Modulo per la presentazione delle osservazioni per i piani/programmi/progetti sottoposti a procedimenti di valutazione ambientale di competenza statale

Il Sottoscritto MASSIMO LOVISO in qualità di Sindaco e legale rappresentante del Comune di POLLA

ID:Messa in produzione del Pozzo Pergola 1, realizzazione dell'Area Innesto 3 e posa delle condotte interrato di collegamento

ID Codice procedura (ID_VIP/ID_MATTM): 9449

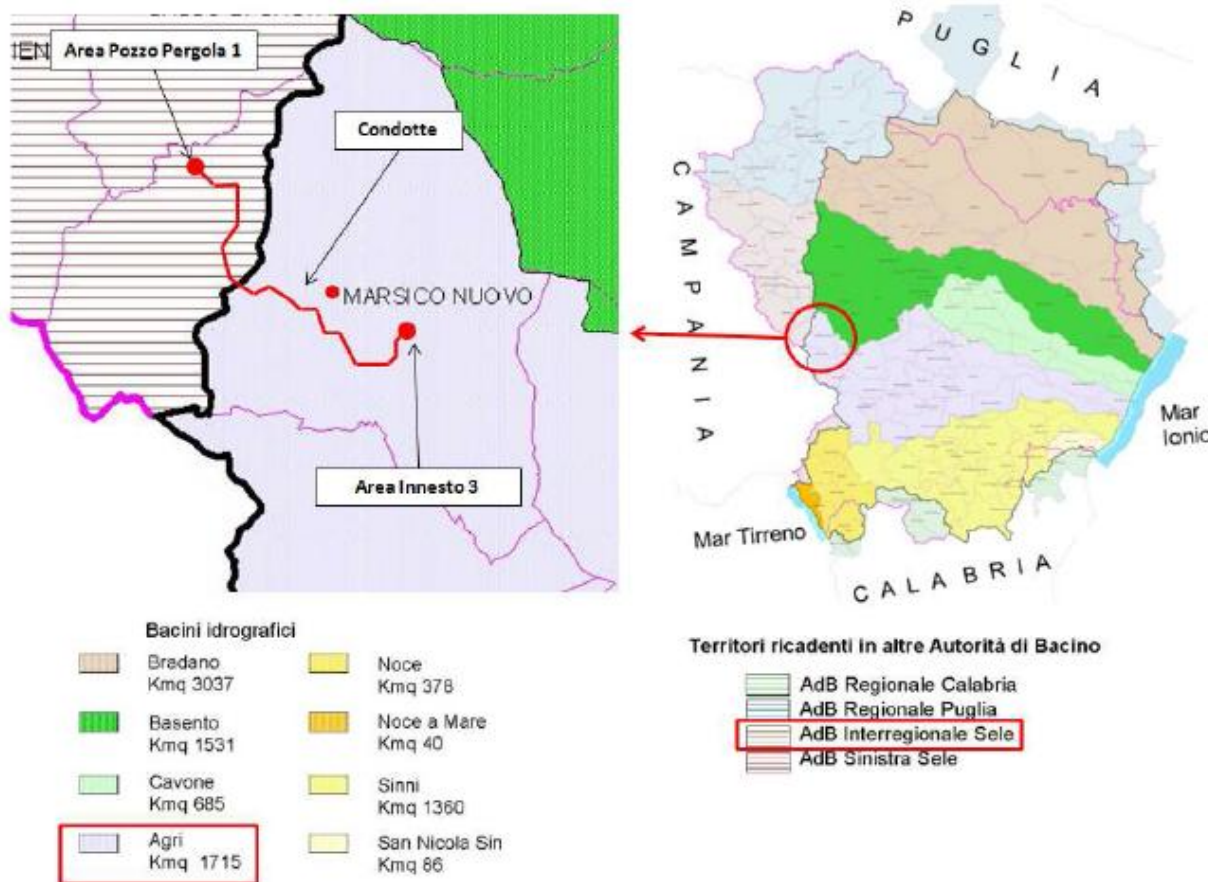
Le acque superficiali che interessano la zona di importanza sono attribuibili a due diversi bacini: il bacino idrografico del Fiume Sele ed il bacino idrografico del Fiume Agri (Fig. 4). Al primo appartengono le aree del Pozzo Pergola 1 ed il primo tratto dell'oleodotto, al secondo appartengono il secondo tratto dell'oleodotto e l'Area Innesto 3.

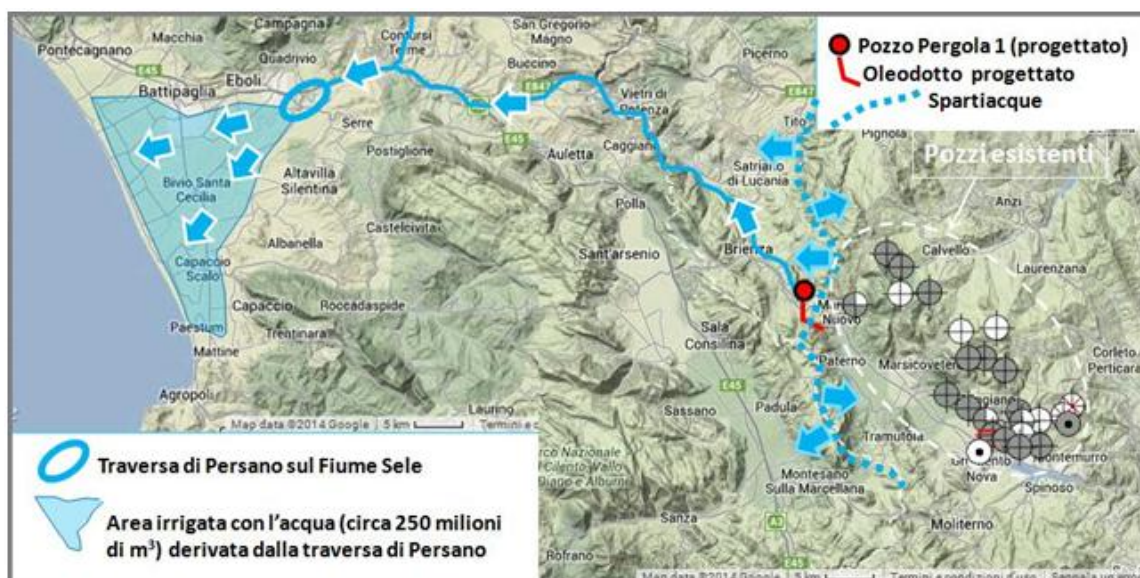
Il tracciato dell'oleodotto Pergola 1, ubicato nei bacini idrografici del Fiume Sele e del Fiume Agri, **attraversa le aree di ricarica delle idrostrutture Sistema Santino e Sistema Occhio, che alimentano importanti sorgenti dell'area (Fig. 6).** E' noto che **le aree di ricarica degli acquiferi sono molto vulnerabili all'inquinamento**, poiché caratterizzate da terreni permeabili che si lasciano attraversare non solo dalle piogge e dalle acque dello scioglimento delle nevi, ma anche da eventuali fluidi inquinanti che poi vengono veicolati nelle falde acquifere. Un eventuale inquinamento causerebbe danni ingenti alla preziosa risorsa acqua, in considerazione della perdita della risorsa, dei costi delle bonifiche delle falde acquifere, dei lunghi tempi di intervento e dei risultati non certi. Non a caso **le aree di ricarica degli acquiferi rientrano nelle aree da perimetrare e tutelare nell'ambito del Decreto Legislativo 152/2006 che all'art. 94 disciplina l'individuazione e la definizione delle Aree di Salvaguardia delle Acque destinate al consumo umano**, delegando le Regioni alla definizione delle direttive e delle linee guida per la perimetrazione delle stesse.

Incidenti, rotture e sversamenti di olio greggio da oleodotti sono molto frequenti nel mondo, e ci sono anche casi di rotture e sversamenti di oleodotti interrati nell'alveo dei fiumi, come nel caso dell'incidente del Fiume Yellowstone (Fig. 9) nel Montana (USA). Ciò con l'aggravante che nel caso di Pergola 1 l'oleodotto **attraverserebbe aree ad alta pericolosità sismica.**

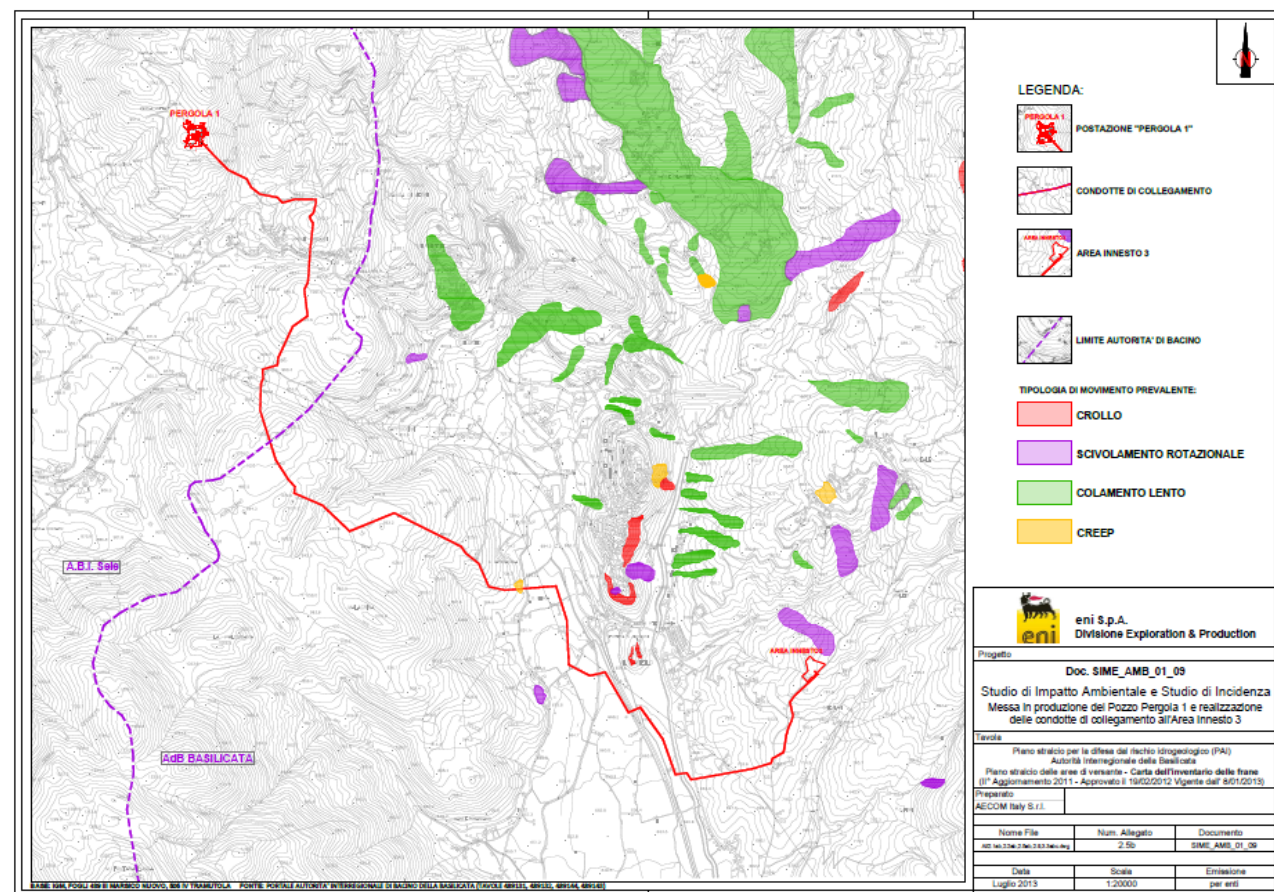
Il tracciato dell'oleodotto Pergola 1 attraversa per un breve tratto una zona a rischio di frana moderato (R1), caratterizzata da un colamento superficiale lento del terreno (*creep*). A circa 160 m a Nord-Est e a circa 220 m a Sud-Ovest del tracciato sono presenti, rispettivamente, una zona a rischio molto elevato (R4) caratterizzata da crollo e una zona a rischio medio (R2) caratterizzata da una frana a scivolamento traslazionale. A circa 50 m di distanza in direzione Nord-Est è presente una zona a rischio elevato (R3) caratterizzata da una frana a scivolamento rotazionale (Fig. 15).

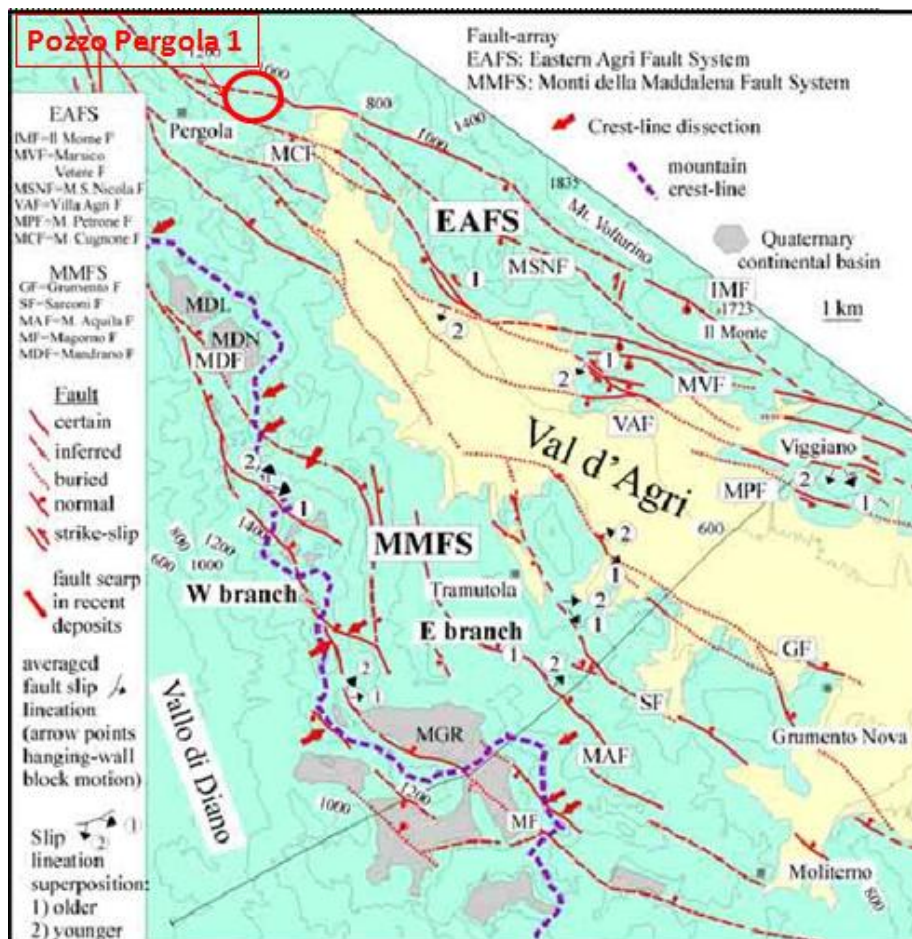
Fig. 19 - *Schema tettonico di dettaglio dell'Alta Valle del Melandro e dell'Alta Val d'Agri con l'ubicazione del Pozzo Pergola 1. Nell'area interessata dall'impianto Pergola 1 sono presenti una serie di faglie da considerare collegate con quelle sismogenetiche crostali e quindi destinate a riattivazioni in occasione di eventuali sismi simili a quello del 1857. A tale pericolosa situazione non viene fatto alcun riferimento nello studio VIA.*

Fig. 20 - La mappa geologica mostra le faglie attraversate dal tracciato dell'oleodotto Pergola 1.

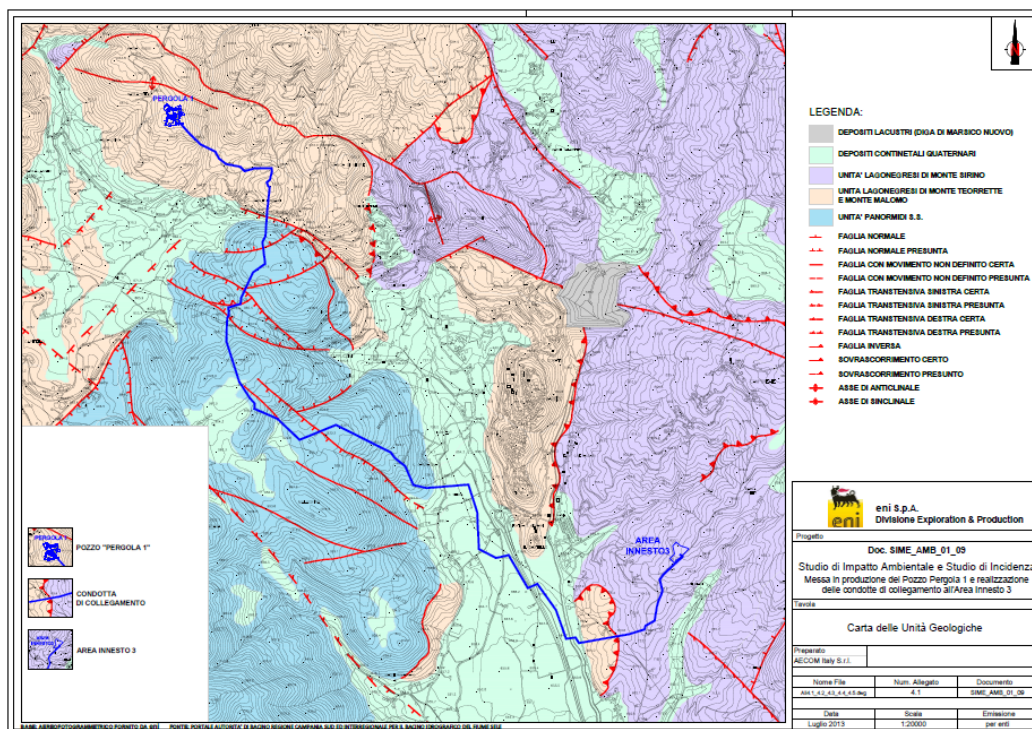
L’oleodotto dell’impianto Pergola 1 **attraversa almeno 8 faglie**.

Queste faglie sono caratterizzate da uno spostamento verticale/obliquo e hanno avuto attività recente, cioè hanno dislocato terreni che includono un paleosuolo datato a 21.000 anni fa (Giano *et al.*, 2000), e addirittura anche depositi più recenti (Moro *et al.*, 2007). Burrato e Valensise (2007) hanno inoltre documentato che **il terremoto della Val d'Agri del 1857 sarebbe stato generato dall'attivazione di due faglie, di cui una è proprio la Melandro-Pergola.**

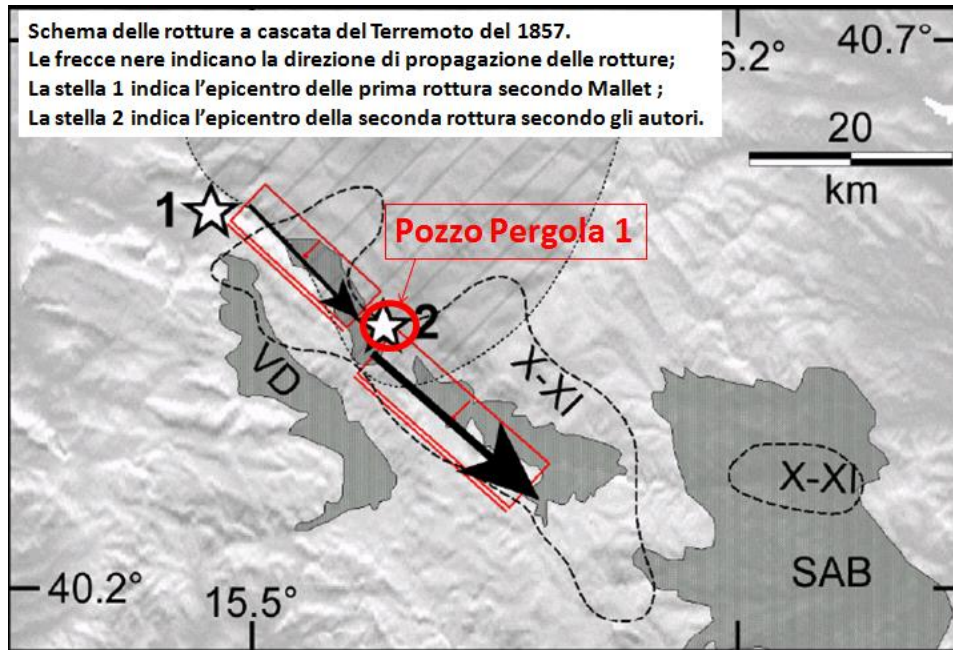
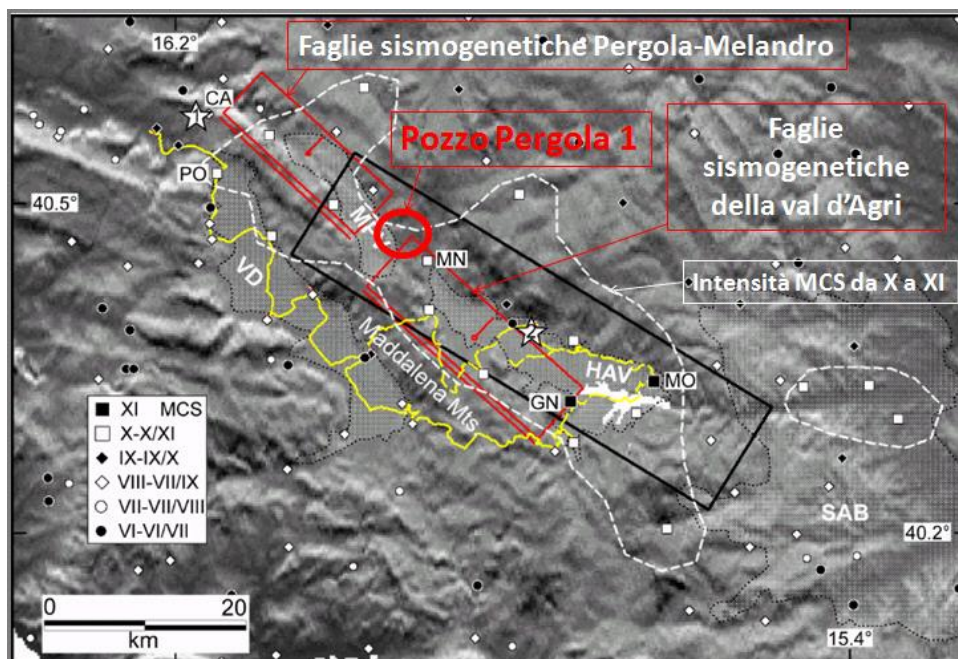
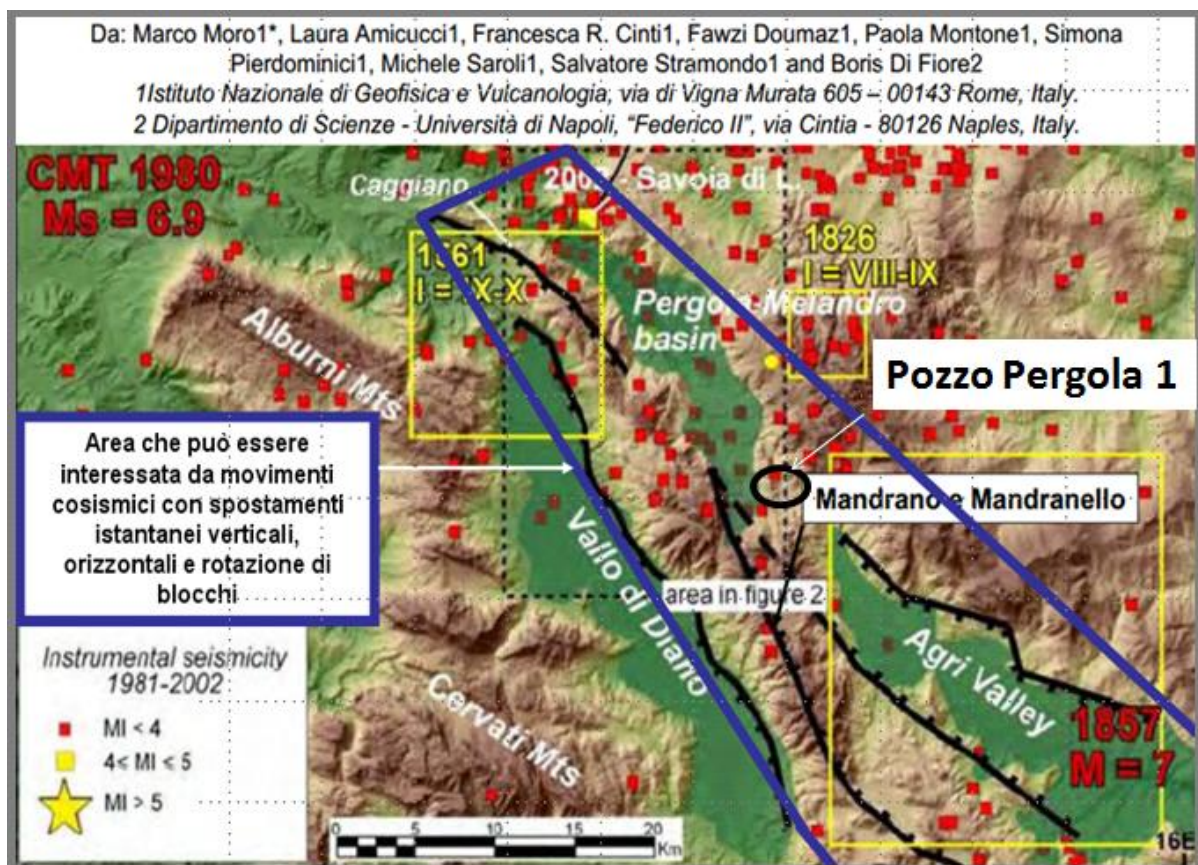
Va dunque evidenziato che **l'area del Pozzo Pergola 1 e dell'oleodotto, è interessata da forte sismicità.** Ricostruzioni del terremoto del 1857 sono state fatte, tra le altre, nell'Atlante del CNR-Progetto Finalizzato Geodinamica, 1985. I problemi geoambientali principali connessi alla ricerca e produzione di idrocarburi nel territorio della Valle del Melandro-Alta Val d'Agri sono essenzialmente connessi alle **deformazioni istantanee del suolo (ad esempio rotazioni di blocchi rocciosi di notevole spessore attorno ad assi suborizzontali e spostamenti verticali ed orizzontali relativi tra blocchi)** che, in caso di evento sismico significativo, interesserebbero le rocce del sottosuolo in cui sono ubicate le faglie sismogenetiche: le stesse che, in base alla bibliografia ufficiale, si trovano nel sottosuolo dell'area dell'impianto petrolifero Pergola 1. Gli studi effettuati dopo il sisma del 1980 hanno evidenziato che sulla superficie del suolo nell'area maggiormente disastata si sono verificate **rotture dei terreni con spostamento verticale delle parti** (Westaway e Jackson, 1987; Pantosti *et al.*, 1993), come nell'area del Pantano di S. Gregorio Magno, Piano delle Pecore, nell'area di Monte Marzano-Monte Ognà, **rotazioni di grandi blocchi** come nella valle del Fiume Ofanto, dove fu registrata la rotazione di tutta la diga sull'Ofanto di Conza della Campania solidalmente con il substrato roccioso e con abbassamento di circa 1 m di un lato della valle (Cotecchia, 1986). L'area interessata da tali deformazioni è ampia circa 16-18 km e comprende la larghezza dell'area epicentrale allungata secondo le faglie crostali che hanno originato il sisma. **La Valle del Melandro si trova all'interno della fascia ampia circa oltre 10 km rispetto alle faglie sismogenetiche che potrebbero originare un eventuale nuovo sisma in futuro di magnitudo simile a quello del 1857** (Figg. 21, 22, 23).

Fig. 21 - Ricostruzione della riattivazione a cascata delle faglie sismogenetiche della Valle del Melandro e dell'Alta Val d'Agri in occasione del sisma del 1857. La prima rottura si sarebbe verificata nella parte nord-occidentale della Valle del Melandro propagandosi verso Sud-Est nella zona dove è previsto il Pozzo Pergola 1. Proprio da questa zona sarebbe iniziata la riattivazione della seconda faglia. E' importante fare rilevare che le faglie propagandosi verso Sud-Est determinano una marcata direttività che causa, come è noto in letteratura, una accentuazione delle sollecitazioni sismiche che causano effetti locali altamente distruttivi e imprevedibili. E' evidente che il sito del Pozzo Pergola 1 rappresenta una zona che può essere interessata da effetti locali altamente distruttivi. A tale pericolosa situazione non viene fatto alcun riferimento nello studio VIA.

Fig. 22 - Ricostruzione delle intensità macrosismiche (scala MCS) dell'evento del 1857. E' evidente l'ubicazione del Pozzo Pergola 1 nella zona di confine tra le faglie sismogenetiche presenti nel substrato della Valle del Melandro e quelle dell'Alta Val d'Agri. L'area del Pozzo Pergola 1 e dell'oleodotto ricade nella zona di massima intensità MCS dal X all'XI grado. A tale pericolosa situazione non viene fatto alcun riferimento nello studio VIA.
